Oppdragsnavn **Reguleringsplan for Kankerud fjelltak**  
Prosjekt nr. **1350040040**  
Kunde **Kankerud fjelltak AS**  
Notat nr. **01**  
Versjon **-**  
Til **Gausdal kommune**  
Fra **Line Bjørnstad Grønlie**  
Kopi **-**

## Sammendrag og kommentarer til innspill ved varsel om oppstart

Dato 02.02.2022

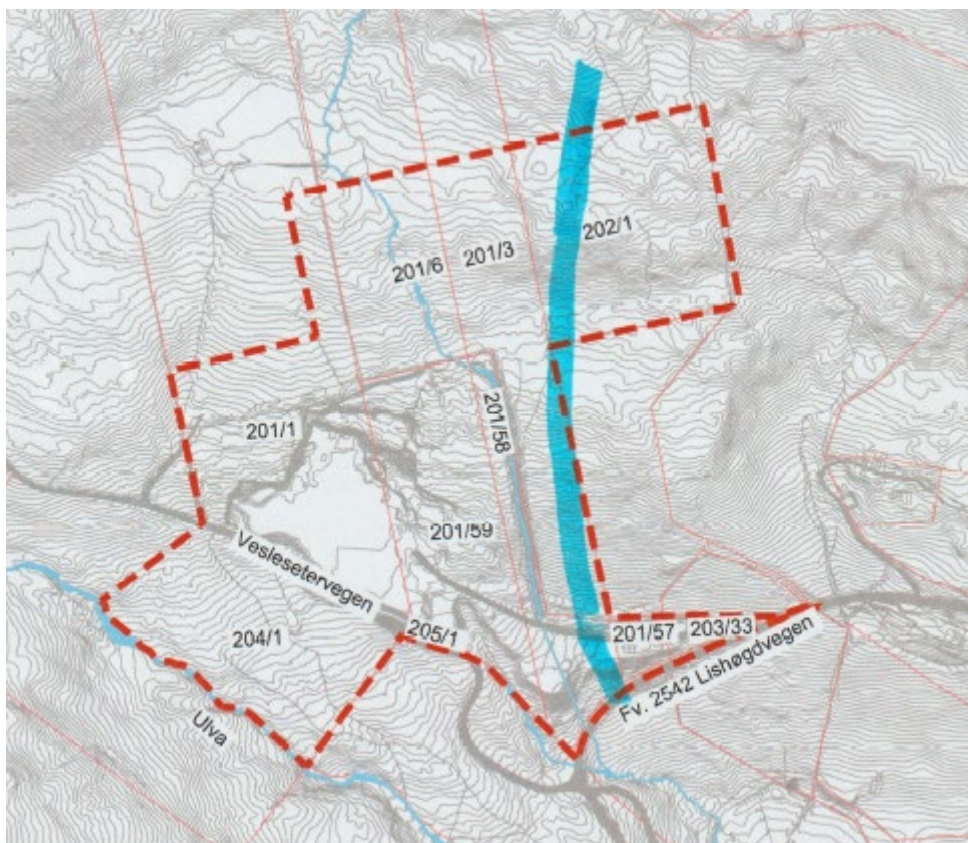
Naturvernforbundet har vært på befaring i og omkring nåværende Kankerud fjelltak og forhørt seg med naboer av fjelltaket og gir følgende betraktninger ved oppstart:

- *Vi imøteser den konsekvensutredningen som denne utvidelsen krever, med stor interesse!*
- *Inngrep i naturen i og ved uttaket reduseres ved å beholde randsone med skog og annen vegetasjon. Denne sonen reduserer også støvplage i områdene rundt.*
- *Støy fra virksomheten kan også reduseres ved å la vegetasjonen vokse eller lage jordvoller eller lignende.*
- *Påvirkningen på nærmiljøet i form av økt trafikk av tunge kjøretøyer, kan gi grunn til å vurdere veistandarden, eventuelt gang- og sykkelvei.*
- *Når uttaket av masse nærmer seg slutten, bør området revegeteres, og kanter gjøres jevnere. Ofte kan dammer med terskler samle opp eventuelle utslipp, både i de årene dette benyttes og i ettertid.*
- *Ellers ser vi fram til å uttale oss mer detaljert når forslag til reguleringsplan blir tilsendt.*

→ Innspillene er tatt med inn i planarbeidet. Det er regulert vegetasjonsskjermer rundt uttaket, som vil redusere innsyn og støvflukt fra mottaket. En utvidelse av uttaket vil ikke gi økt trafikk ut fra dagens situasjon. Transportmengden vil være den samme, men uttaksperioden vil bli lenger.
